**La Promenade des Bains : réaménagement du front de
mer entre Port Fréjus et Port Santa-Lucia**
Communes de Fréjus et Saint-Raphaël

Mémoire en réponse à l'avis de la MRAe

Ce mémoire constitue la réponse du maître d'ouvrage à l'avis délibéré de la Mission Régionale de l'Autorité
environnementale n°MRAe – 2023APPACA43/3465-3466 du 6 juillet 2023.

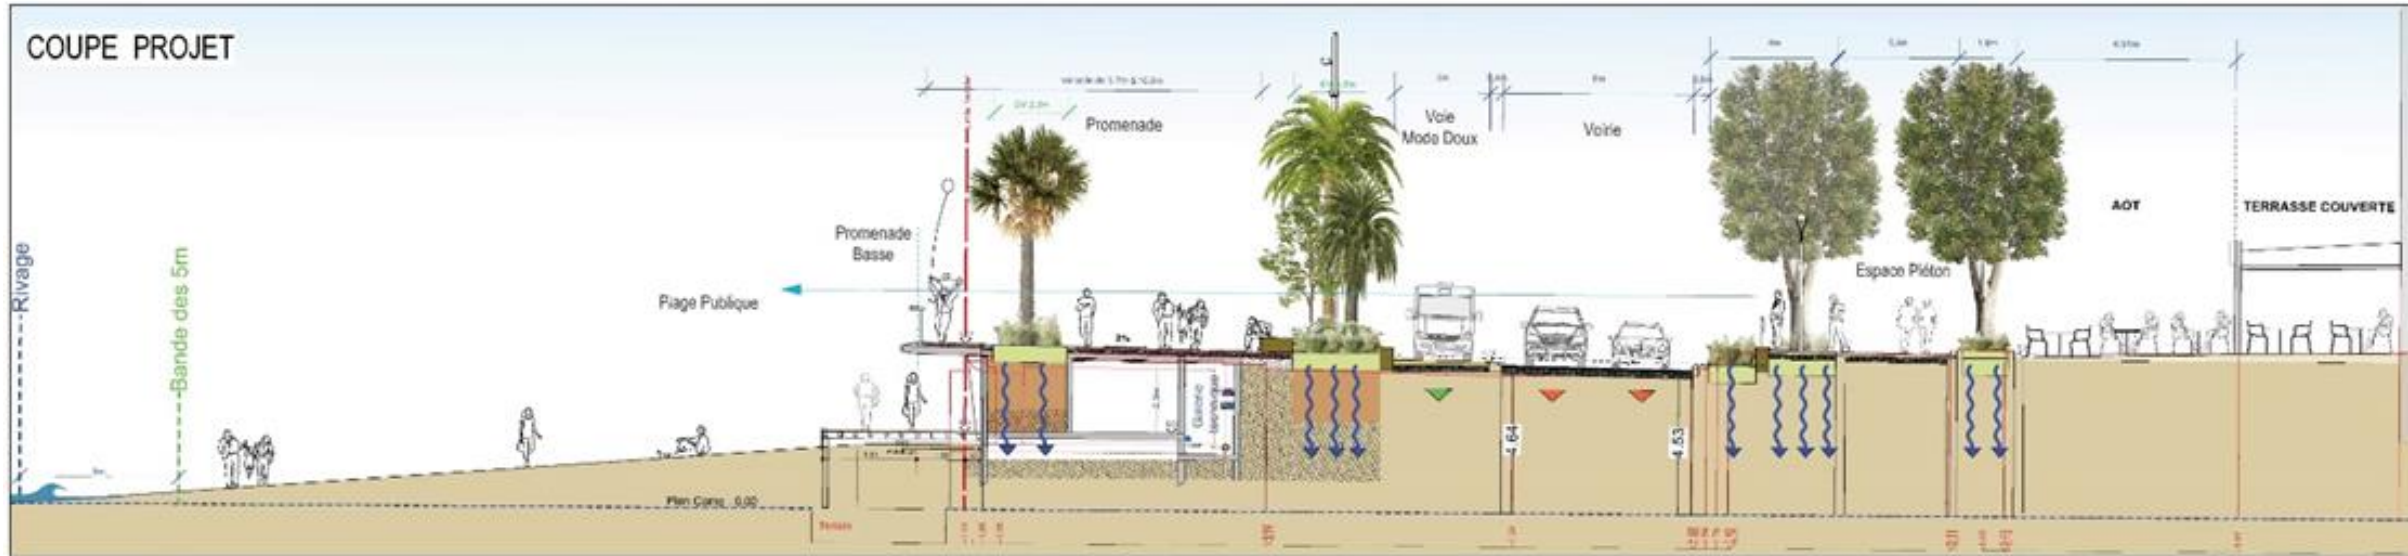
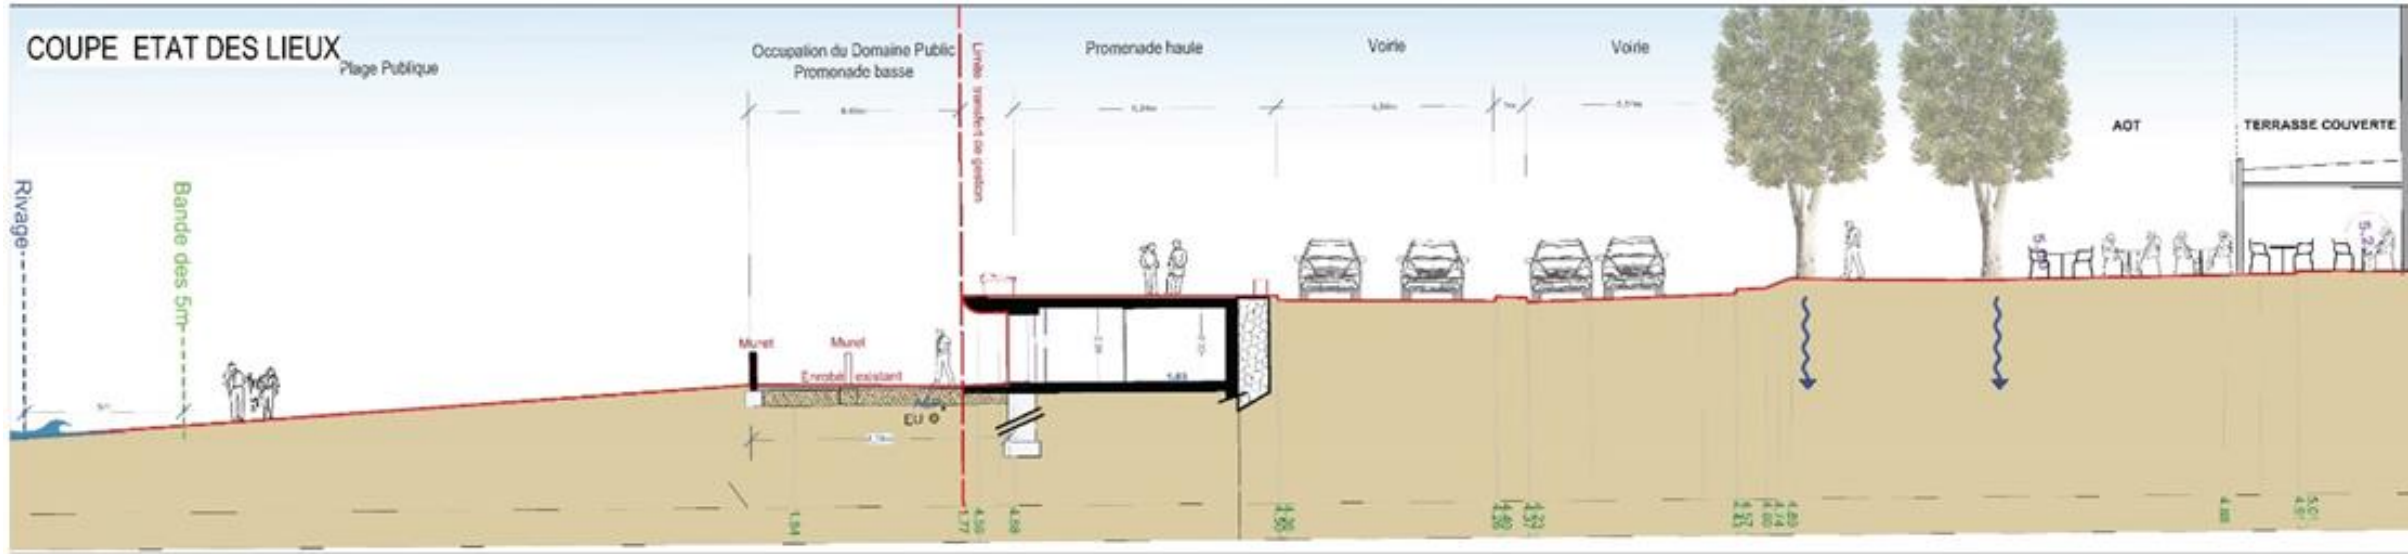
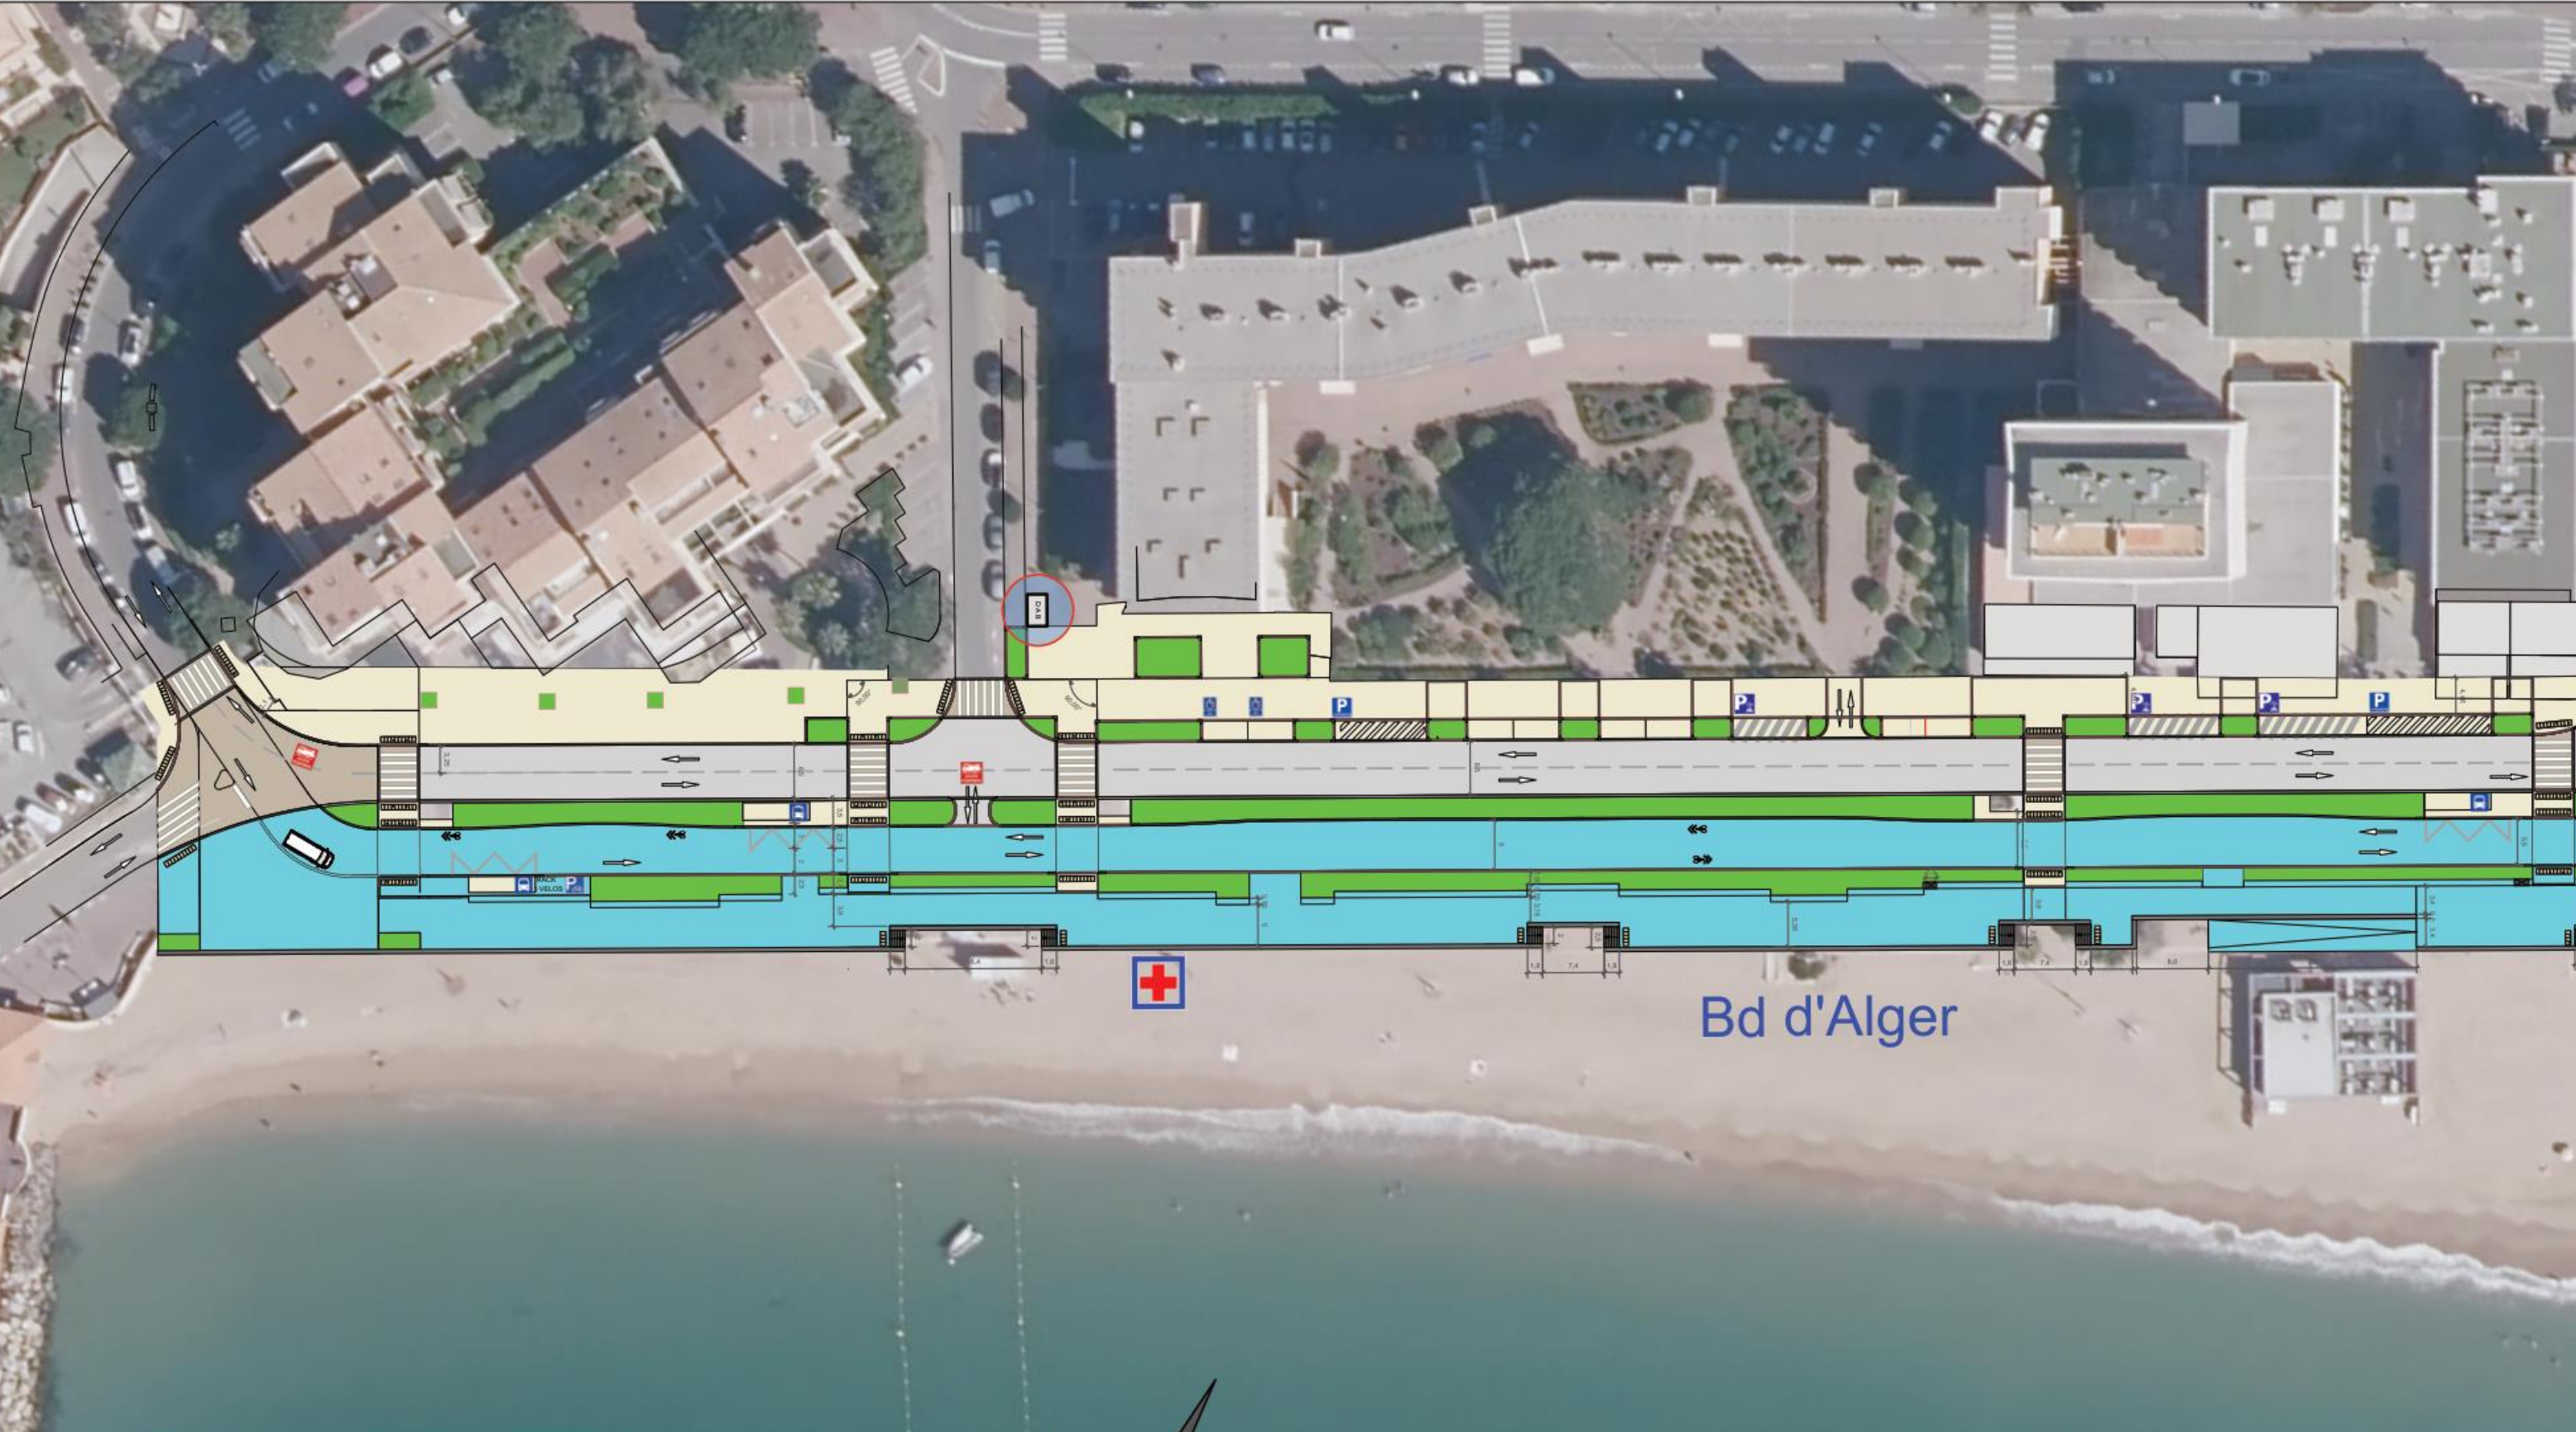
La MRAe considère que cette affirmation n’est pas objectivée dans la mesure où les secteurs de désimperméabilisation ne sont pas caractérisés (localisation et chiffrage détaillé à préciser) dans l’étude d’impact. De plus, le projet, sur la partie située à Saint-Raphaël, prévoit des aménagements fortement « bétonnés », en particulier au niveau de l’épi de Diana et sur le secteur du port de Santa Lucia.

Le plan en page suivante précise sur une coupe la localisation des zones de désimperméabilisation, en prenant l’exemple de Saint-Raphaël au droit de l’ouvrage du Veillat.

- 1/ Les surfaces actuellement minéralisées transformées soit en zone de plantation totalement désimperméabilisée et en pleine terre soit en zone de stationnement totalement perméable et permettant la réactivation du cycle de l’eau dans le sol profitant aux végétaux plutôt que de le diriger dans un réseau pluvial. Ces surfaces représentent 15% de la surface globale du projet.
- 2/ Les surfaces perméables par nécessité qui sont le support des modes doux de déplacement soit zone piétonne soit zone cyclable et navettes électrique qui permettent de diriger les eaux de pluies issues de ces surfaces non polluées par des hydrocarbures, vers les surfaces de jardinières plantées. Ces surfaces représentent 15% de la surface globale du projet ce qui permet de doubler la surface captée des eaux de pluies qui sont remises dans le cycle de l’eau du sol urbain.
